MRAe

**Avis délibéré
sur le projet de construction d'un programme immobilier
mixte rue Génin
à Saint-Denis (Seine-Saint-Denis)**

N°MRAe APJIF-2023-055
du 25/10/2023

Illustration 2: Axonométrie du projet
Source Notice architecturale (p. 16)

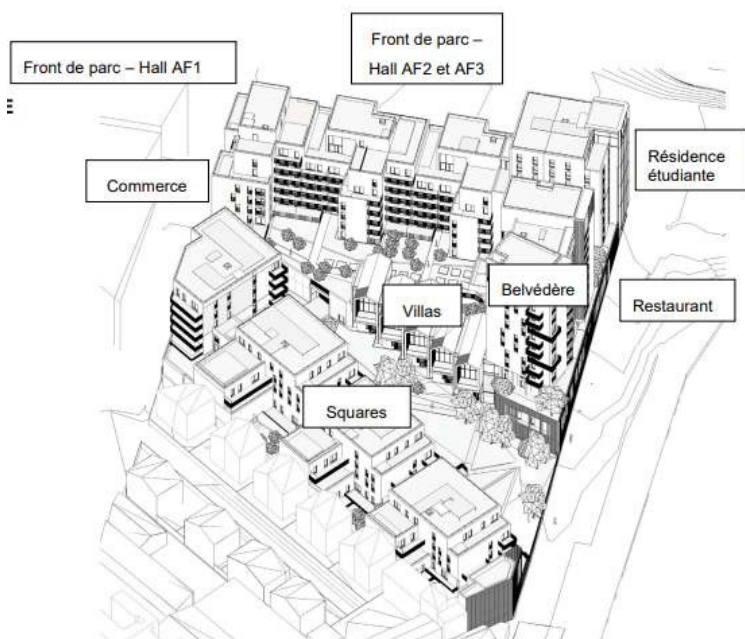
Au regard de la version précédente, l'Autorité environnementale souligne positivement la suppression des appartements mono-orientés sur le boulevard Anatole France, au profit d'appartements traversants. En conséquence, le porteur de projet a dû réduire le nombre de logements de 270 à 263 (permis de construire modificatif(PCM) p. 26
